Demande d'examen au cas par cas préalable à la réalisation éventuelle d'une évaluation environnementale

Construction d'une surface de vente à dominante alimentaire sous enseigne LIDL avec 169 stationnements après démolition des bâtiments existants (hangar société Tadao et friche logements de la gendarmerie) - Rue du Fond à Marle - commune de Liévin

Objet : Dossier « Etude au cas par cas » pour le projet de magasin LIDL de Liévin

PLAN DE MASSE 1/500

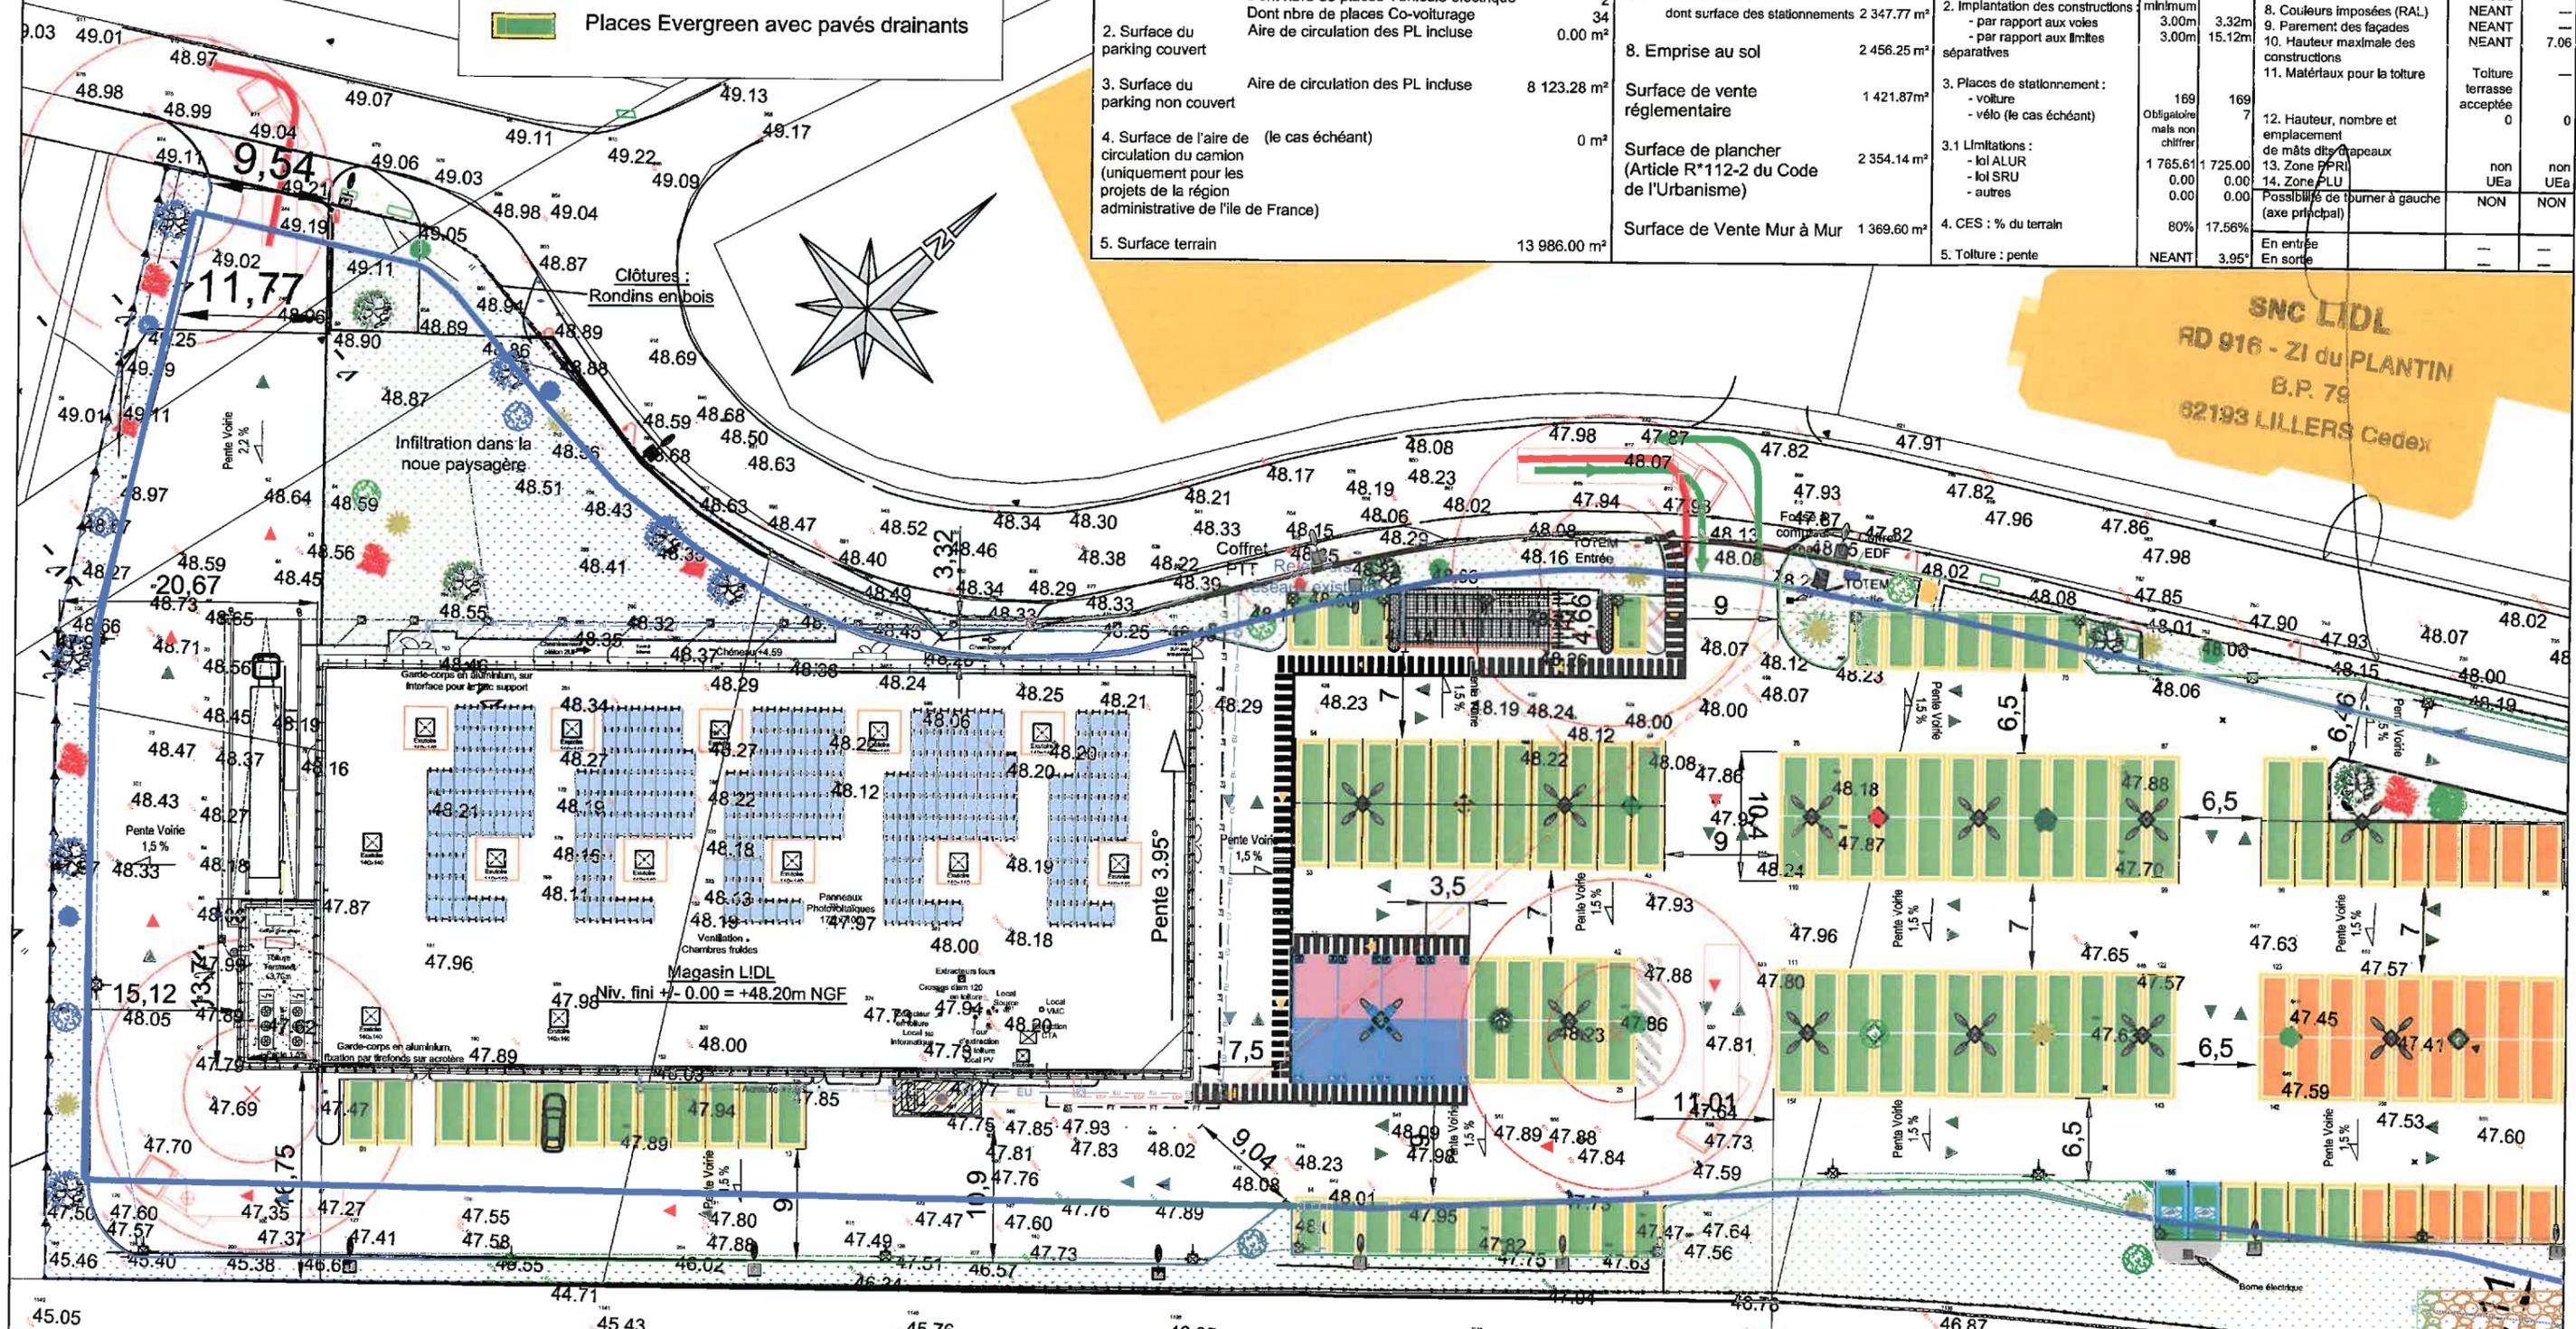
- le fonctionnement de l'aire de covoiturage prévue dans le projet : est-elle située au sein d'une aire de stationnement ouverte pendant les horaires d'ouverture du magasin?

- justifier de l'optimisation de l'emprise foncière du projet qui semble faible et le nombre de places de parking créées qui apparaît conséquent par rapport à la surface de vente :

Oui l'aire de covoiturage/autopartage est située sur une aire de stationnement ouverte pendant les heures d'ouverture du magasin mais aussi pendant les heures de fermeture, l'entrée sortie n'étant pas fermée par un portail. (Cf. Plan joint).

Tout d'abord, il faut noter que l'enseigne est présente sur LIEVIN depuis 25 ans et connaît parfaitement l'environnement et le comportement d'achat des consommateurs locaux. Il s'avère que, sur cette commune, les paniers moyens sont faibles et que la fréquentation du site est donc plus importante que sur un magasin classique LIDL. Il faut donc dimensionner le parking de manière à accueillir le plus efficacement et confortablement possible l'ensemble des clients afin d'éviter un effet de saturation qui pourrait pénaliser l'activité du magasin et/ou engendrer des nuisances (ex : stationnements sauvages).

L'optimisation du foncier a été prise en compte dans notre projet. En effet, il a fallu tout d'abord tenir compte de la configuration des parcelles pour intégrer le magasin LIDL. Les contraintes mises en avant font que l'espace « tout en longueur » entraîne des VRD plus importantes que sur des magasins classiques dont des voies de circulation plus nombreuses et donc plus consommatrice d'espace :

- L'accès à la zone « livraisons » dont le positionnement et le fonctionnement ont été pensés de manière à faciliter, fluidifier et sécuriser les flux logistiques sans gêner l'espace public (aucune manœuvre sur la rue du Fond à Marle), entraînent une consommation plus importante de foncier.

- La desserte des places de parking s'effectue via des voies de circulations plus nombreuses que sur un projet classique pour éviter un effet de masse (volonté de ne pas créer de longs « peignes »), permettre un accès confortable aux différentes places et fluidifier les circulations internes. Il faut rappeler que pour fonctionner commercialement, le concept LIDL a besoin d'un parking dimensionné entre 120 et 150 places en fonction de son environnement et donc de sa fréquentation. De plus, dans le cadre du projet, les modes doux et les clients en transports en commun ne devraient représenter qu'environ 9% des consommateurs fréquentant le site. A cela il faut ajouter le positionnement en entrée de ville dans une zone d'activités favorable à la possibilité de covoiturage/autopartage (d'où le nombre de place important). L'ensemble de ces éléments font que le dimensionnement du parking et sa configuration ont été optimisés pour répondre à toutes ces contraintes et volonté d'une bonne insertion dans le site.

Nous pouvons préciser qu'en ce qui concerne le bâtiment et le parking (hors voies de circulation), le concept LIDL développe, sur ce projet, 2 354 m² de surface plancher pour 2 347 m² de surface de stationnement et 3 406 m² d'espaces verts, ce qui reste très équilibré.
